Höfðabakki 3-5 – Fyrirspurn til skipulagsfulltrúa

Á embættisafgreiðslufundi skipulagsfulltrúa 19. desember 2024 var lögð fram fyrirspurn Freys Frostasonar, dags. 4. desember 2024, um breytingu á deiliskipulagi Ártúnshöfða eystri vegna lóðarinnar nr. 3-5 við Höfðabakka, sem felst í að heimila sameiningu lóðanna og uppbyggingu nýrrar þjónustubyggingar á lóð ásamt endurnýtingu á húsi nr. 3, samkvæmt tillögu THG arkitekta, dags. 3. desember 2024.

Mynd með fyrirspurn

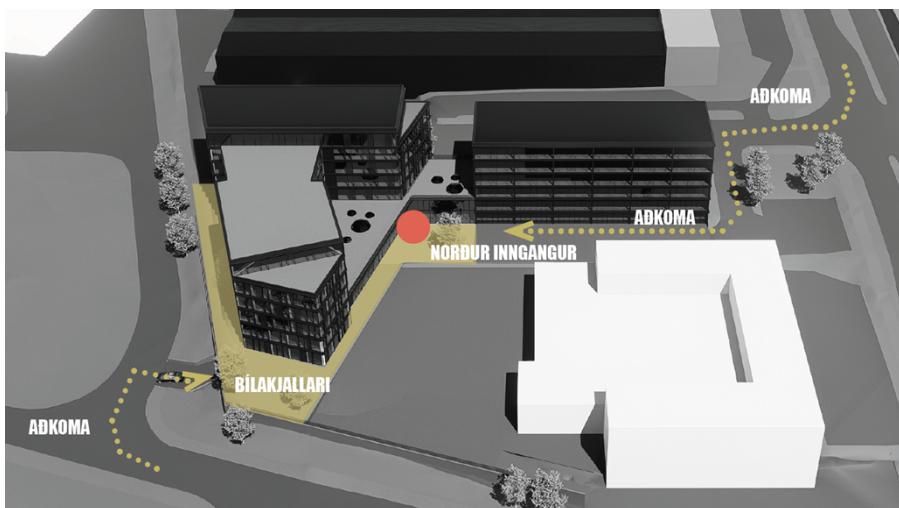
Tillagan gerir ráð fyrir bílakjallara undir lóðinni, en heimild er fyrir bílageymslu neðanjarðar í gildandi deiliskipulagi. Auk bílakjallara gerir tillagan ráð fyrir talsvert af bílastæðum á yfirborði. Í aðalskipulagi eru markmið um að bílastæði verði inni í byggingum, neðanjarðar eða með þeim hætti sem raskar götummynd sem minnst. Á yfirborði ber að forgangsraða góðum tengingum fyrir gangandi og hjólandi auk gróðurs. Fyrirkomulag bílastæða verður betur skoðað þegar/ef umsókn berst. Gera þarf grein fyrir blágrænum ofanvatnslausnum á lóðinni.

Tillagan sýnir fyrirhugaðar aðkomuleiðir bíla að lóðinni en ekki eru sýndar göngu- og hjólaleiðir að byggingunum, eða aðkoma fólks sem nýtir almenningsamgöngur. Ekki kemur fram fyrirhugaður fjöldi hjólastæða eða staðsetning. Skv. bíla- og hjólastæðastefnunni eiga að vera hjólastæði bæði við inngang og í læstu rými sem gott aðgengi er að.

Aðkoman sem sýnd er úr austri og niður í bílakjallarann er innan lóðarinnar Stórhöfða 22-30. Vissulega er kvöð um umferð á þeirri lóð en þegar/ef umsókn berst þarf að skoða betur hvort heppilegra sé að hafa aðkomuna að kjallaranum utan nágrannalóðar.
